**Изменения  
в национальные стандарты  
в сфере безопасности дорожного  
движения**

## **Разработаны Изменения в национальные стандарты:**

- **Изменения № 2 ГОСТ Р 52290-2004 «Технические средства организации дорожного движения. Знаки дорожные. Общие технические требования»;**
- **Изменения № 3 ГОСТ Р 52289-2004 «Технические средства организации дорожного движения. Правила применения дорожных знаков , разметки, светофоров, дорожных ограждений и направляющих устройств»;**
- **Изменения № ГОСТ Р 52605–2006 «Технические средства организации дорожного движения. Искусственные неровности. Общие технические требования. Правила применения»;**
- **Изменения № 1 ГОСТ Р 52765-2007 «Дороги автомобильные общего пользования. Элементы обустройства. Классификация»;**
- **Изменения № 1 ГОСТ Р 52766-2007 «Дороги автомобильные общего пользования. Элементы обустройства. Общие требования»;**
- **Изменения № 1 ГОСТ Р 51256-2011 «Технические средства организации дорожного движения. Разметка дорожная. Классификация. Технические требования»**

Изображения пиктограмм, относящихся  
к объектам туризма и спорта на знаках 6.9.1

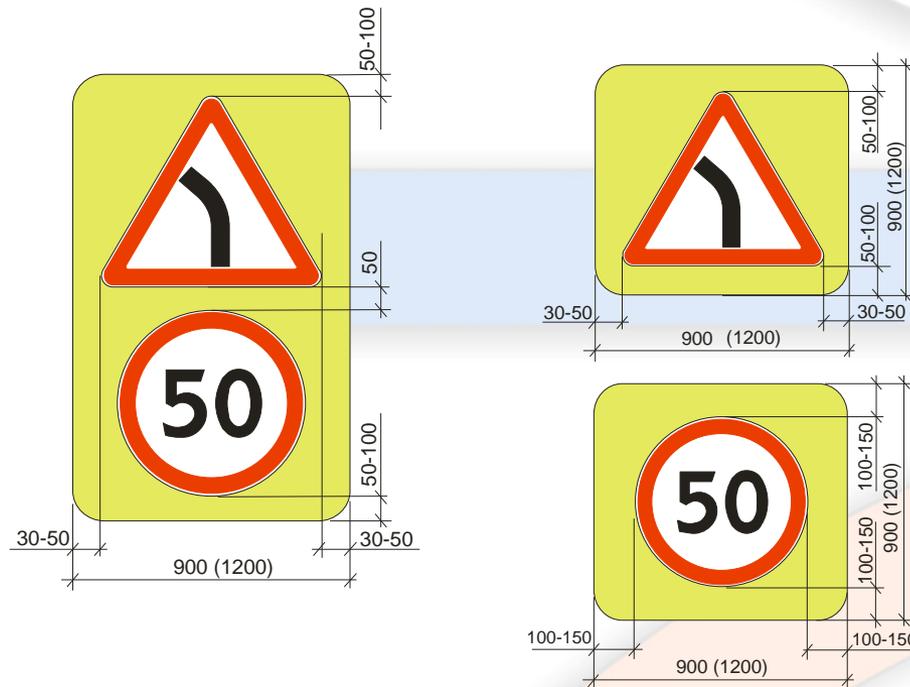
Включено приложение с изображениями пиктограмм, относящихся к объектам туризма и спорта на знаках 6.9.1  6.11

Разметка 1.24.4

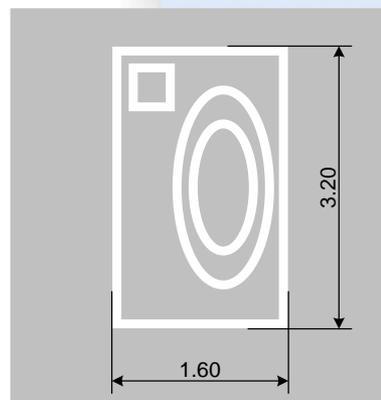
Разметку 1.24.4 допускается применять для дублирования знака дополнительной информации (таблички) 8.23 «Фотовидеофиксация»
